## 改善箇所説明図

### 基準不適合発生箇所

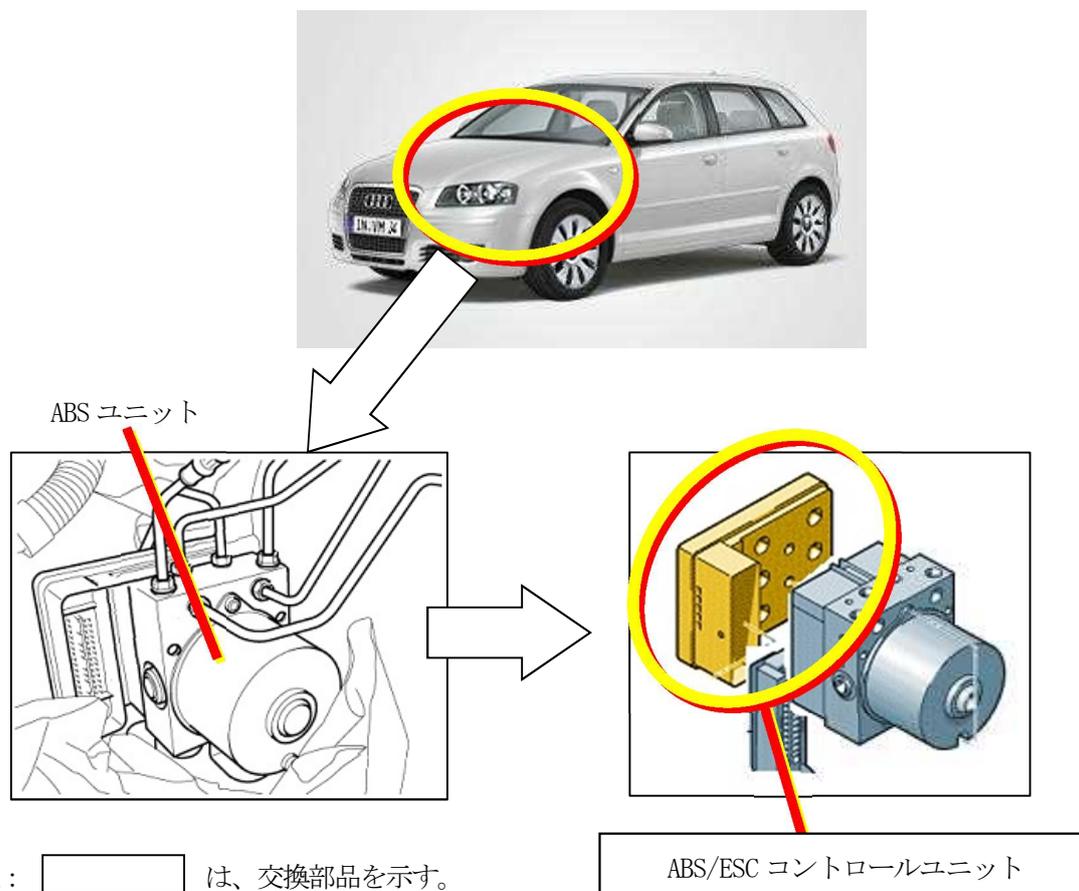
制動装置において、ABS/ESC コントロールユニットの耐久性の評価が不十分なため、エンジン熱等により、基盤に組み付けられた IC チップ（パワーコントロールユニット）に亀裂が生じることがある。そのため、そのままの状態で使用を続けると、亀裂が進展し、IC チップへの電源供給が断たれ、警告灯が点灯するとともに、ABS および、ESC（横滑り防止装置）が作動しないおそれがある。

全車両、ABS/ESC コントロールユニットを対策品に交換する。

識別：車両識別プレートの下側に、桃色で直径 5mm 程度のマークを塗布する。
